蒸気発生器 2次側給水の実力について

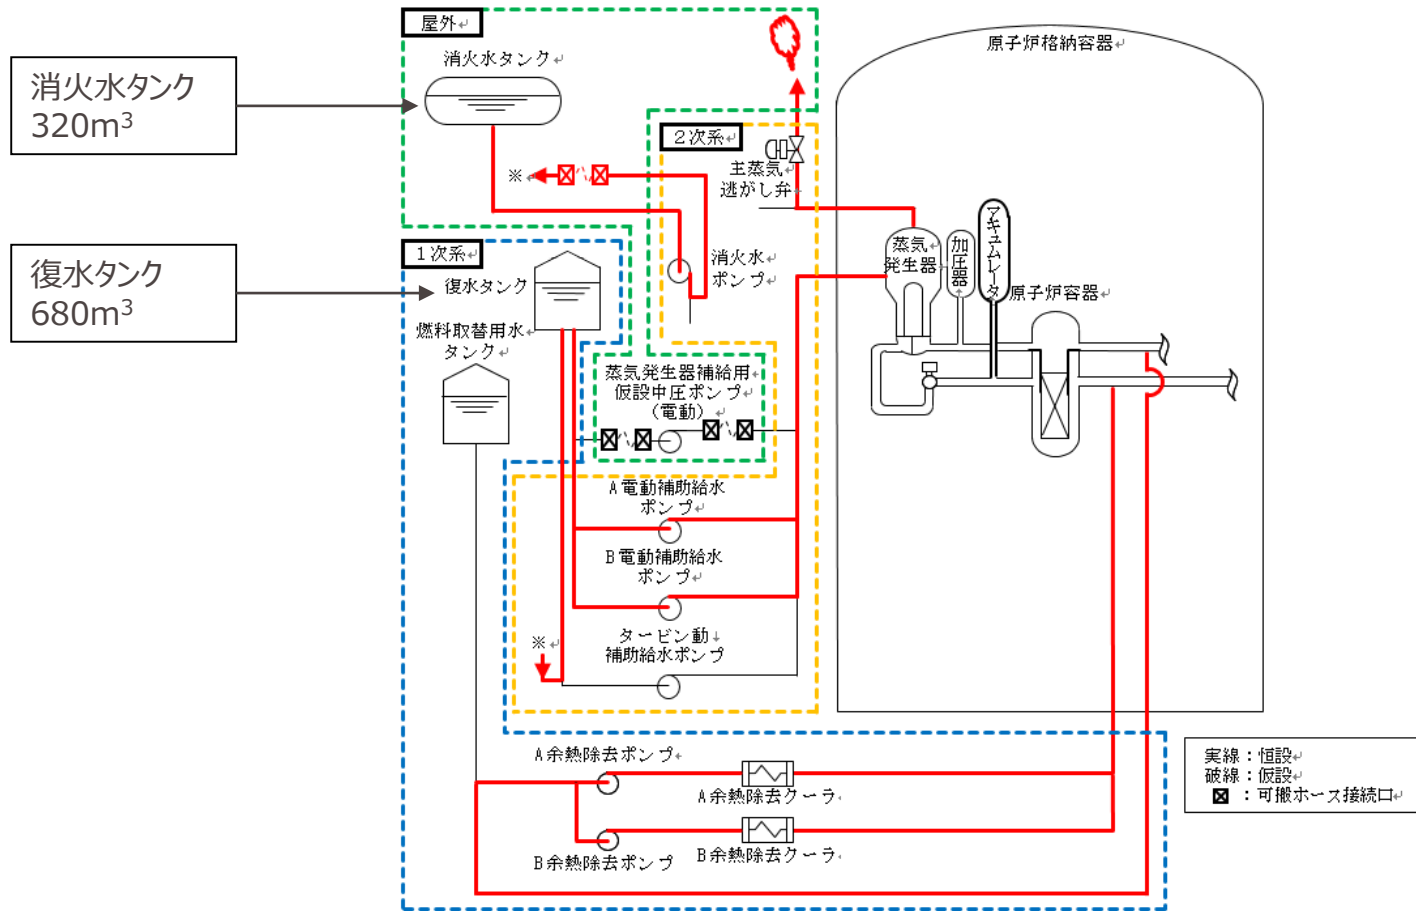
仮設中圧ポンプによる蒸気発生器への給水で使用する水源について、2次系純水タンクなどが使用できたとして実力上の給水可能時間について説明すること。

蒸気発生器 2次側給水が可能なタンク、それらのタンクの保有水量の合計、給水可能期間は下表のとおりとなっている。
